**AVIS RELATIF À LA PROTECTION
CONTRE LES EVENTUELS EFFETS NOCIFS ET NUISANCES
PROVOQUÉS PAR LES RAYONNEMENTS NON IONISANTS
GÉNÉRÉS PAR DES ANTENNES ÉMETTRICES STATIONNAIRES**

Commune : LIEGE - Exploitant : ORANGE

Référence exploitant : 439L1_2/ 32439L1_2/ 42439L1_2/ 52439L1_2

Rapport n° 1285 / 2025

Figure 1 : Vue en plan des lieux de séjour et des points de contrôle

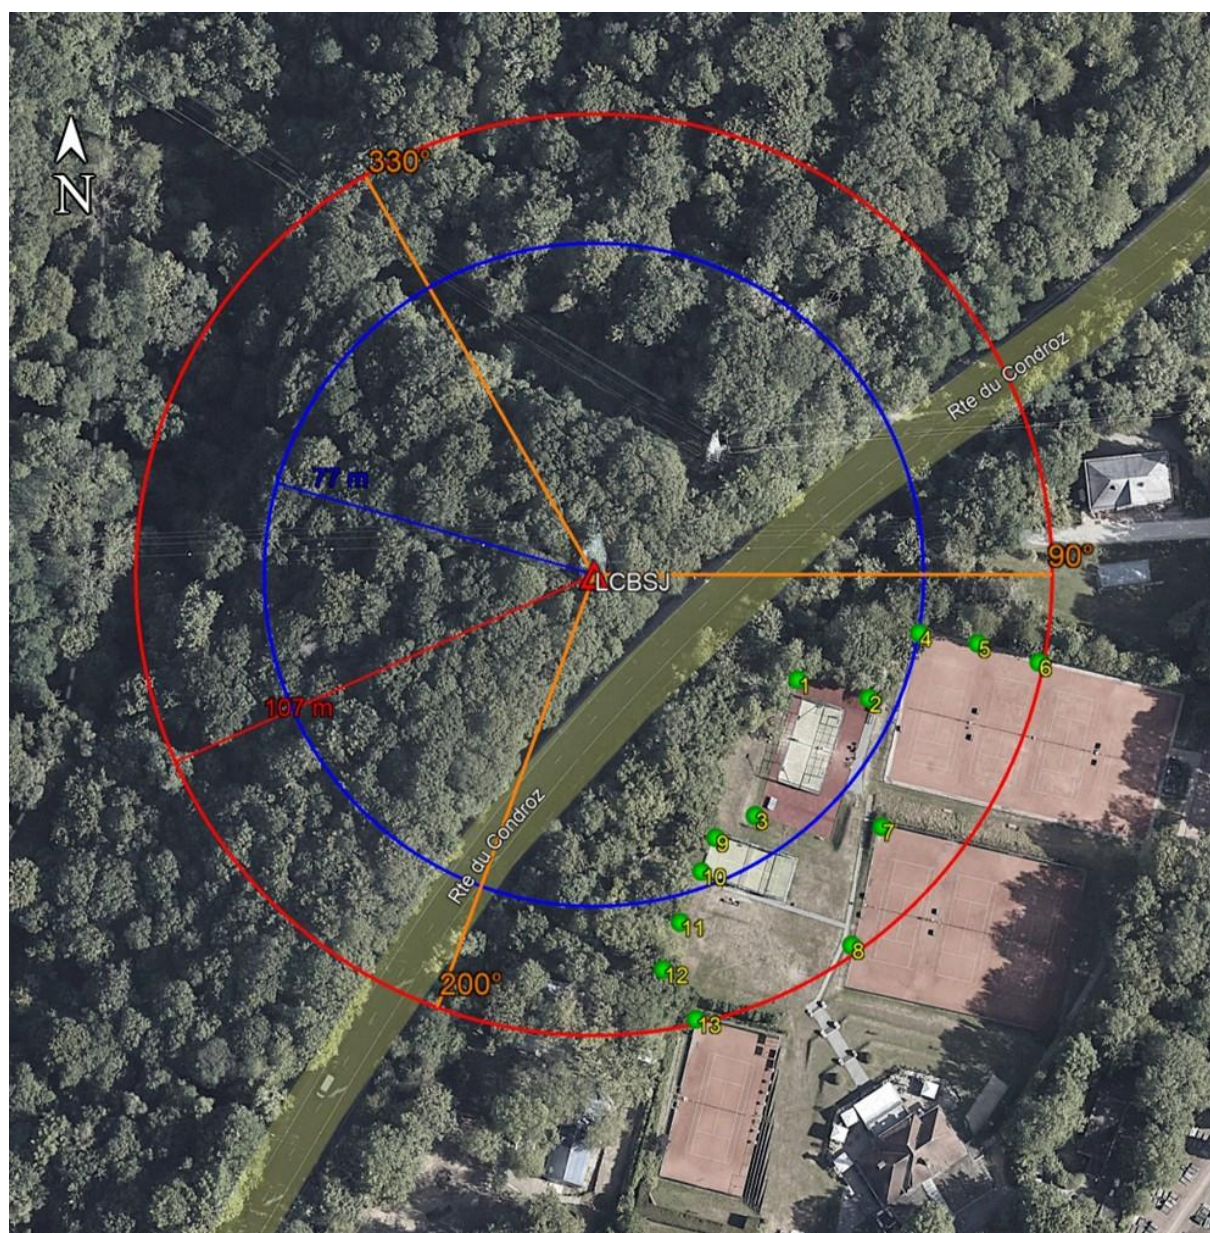
- le numéro du point de contrôle repris sur un des plans de la figure 1;
- le numéro du LS dans lequel se trouve le point de contrôle de la 1^{ère} colonne ;
- l'atténuation d'obstacle prise en compte pour le calcul de l'indice d'exposition dans le LS ;
- le résultat du calcul de l'indice d'exposition.

N° point de contrôle	LS	Atténuation (dB)	Indice d'exposition relatif à la limite par installation IE_i
5	LS4	0,0	0,915
10	LS9	0,0	0,868
9	LS9	0,0	0,839
11	LS11	0,0	0,823
4	LS4	0,0	0,794
2	LS1	0,0	0,781
12	LS11	0,0	0,740
6	LS4	0,0	0,714
13	LS13	0,0	0,532
7	LS7	0,0	0,505
3	LS1	0,0	0,422
8	LS7	0,0	0,332
1	LS1	0,0	0,196

En ce qui concerne les antennes de l'installation mentionnées dans le tableau 1, la distance maximale à laquelle la limite pourrait être atteinte, à l'extérieur, est égale à 102,4 m. S'il n'y a pas de LS à une distance inférieure, les antennes respectent forcément la limite d'immission.

Dans le cas des LS situés à l'intérieur des bâtiments, une atténuation d'obstacle est prise en compte et il en résulte que la distance maximale à laquelle la limite pourrait être atteinte se réduit à 73,6 m.

Figure 2 : Vue en plan des installations d'antennes dans un rayon de 300 mètres autour de l'installation faisant l'objet de la demande d'avis

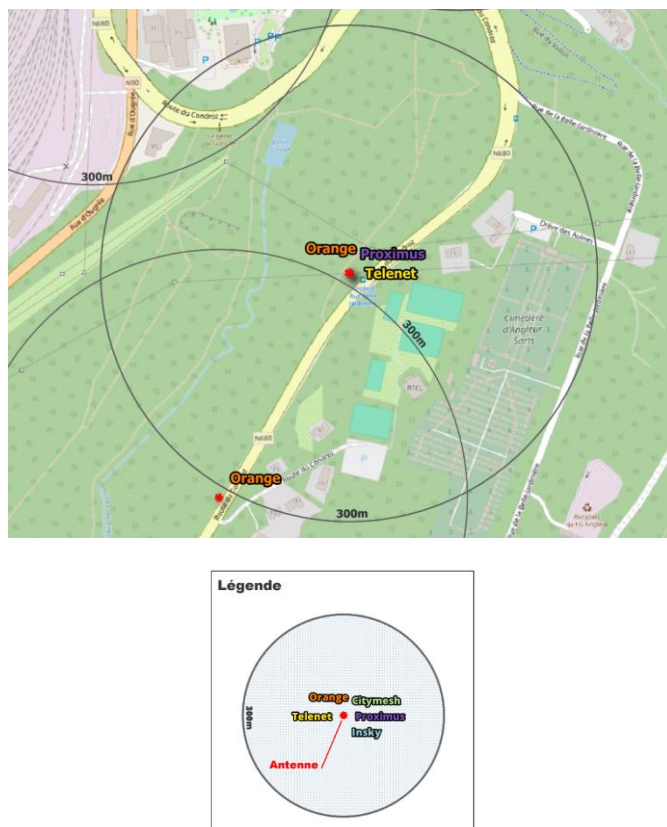
- il y a au plus 4 installations d'antennes émettrices stationnaires présentes dans la zone d'évaluation de 300 mètres de rayon représentée dans la figure 2, y inclus l'installation référencée dans le paragraphe 2 : la limite cumulative définie à l'article 4, §2 du décret est nécessairement respectée dans les lieux de séjour à l'intérieur de la zone d'évaluation de 300 mètres de rayon ;

- b) il y a exactement 5 installations d'antennes émettrices stationnaires présentes dans la zone d'évaluation de 300 mètres de rayon représentée dans la figure 2, y inclus l'installation référencée dans le paragraphe 2 et il existe, pour 3 ou 4 de ces installations, un avis attestant le respect de la limite abrogée de 3 V/m : la limite cumulative définie à l'article 4, §2 du décret est nécessairement respectée dans les lieux de séjour à l'intérieur de la zone d'évaluation de 300 mètres de rayon ;

- c) dans tous les autres cas, il a été vérifié que la limite cumulative définie à l'article 4, §2 du décret n'est pas dépassée dans les lieux de séjour sur base du nombre d'installations localisées dans la zone d'évaluation de 300 mètres de rayon représentée dans la figure 2, de leur localisation ainsi que des données inscrites dans la figure 1 et au paragraphe 4 du présent avis et dans les avis attestant le respect de la limite par installation ou de la limite abrogée de 3 V/m relatifs aux autres installations reprises dans la figure 2.

Compte tenu des considérations ci-dessus, il apparaît que l'intensité du rayonnement électromagnétique généré, dans les lieux de séjour situés dans un rayon de 300 mètres autour de l'installation référencée dans le paragraphe 2, par l'ensemble des antennes émettrices stationnaires de l'ensemble des exploitants du même site d'antennes émettrices stationnaires respecte la limite fixée à l'article 4, § 2 du décret.
